Efni: Lýsing – Breyting á aðalskipulagi Kópavogs 2019-2040 fyrir Vatnsendahvarf-Vatnsendahæð

Efni: Lýsing fyrir breytingu á aðalskipulagi í Vatnsendahvarfi, Vatnsendahæð

Efni: Vatnsendahvarf-Vatnsendahæð - breyting á aðalskipulagi - lýsing skipulagsverkefnis

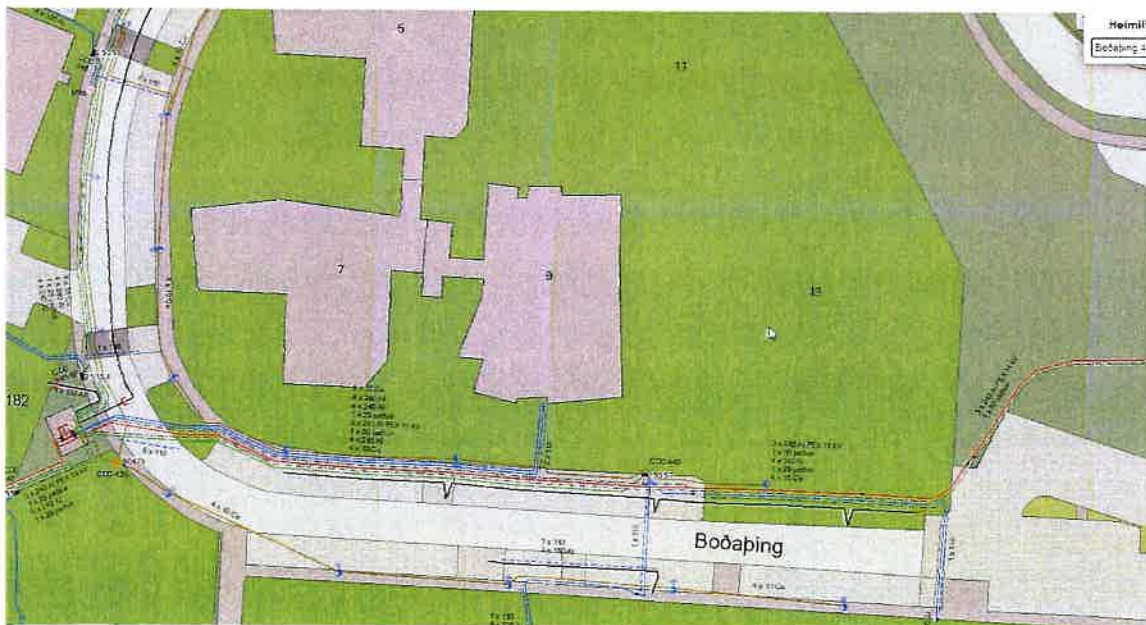
Boðaping 5-13 – Veitur benda á að háspennulagnir rafmagns liggja við lóðamörk suðurhluta skipulagsins (sjá nánar á mynd hér fyrir neðan). Óljóst er hvar bílakjallari liggur og hvers konar sorpgeymslu er gert ráð fyrir við lóðamörk. Bendum á að það þarf að verja lagnir með viðeigandi ráðsöfunum eða afleggja lagnirnar og leggja í nýja lagnalegu á kostnað þess sem óskar eftir breytingunni.
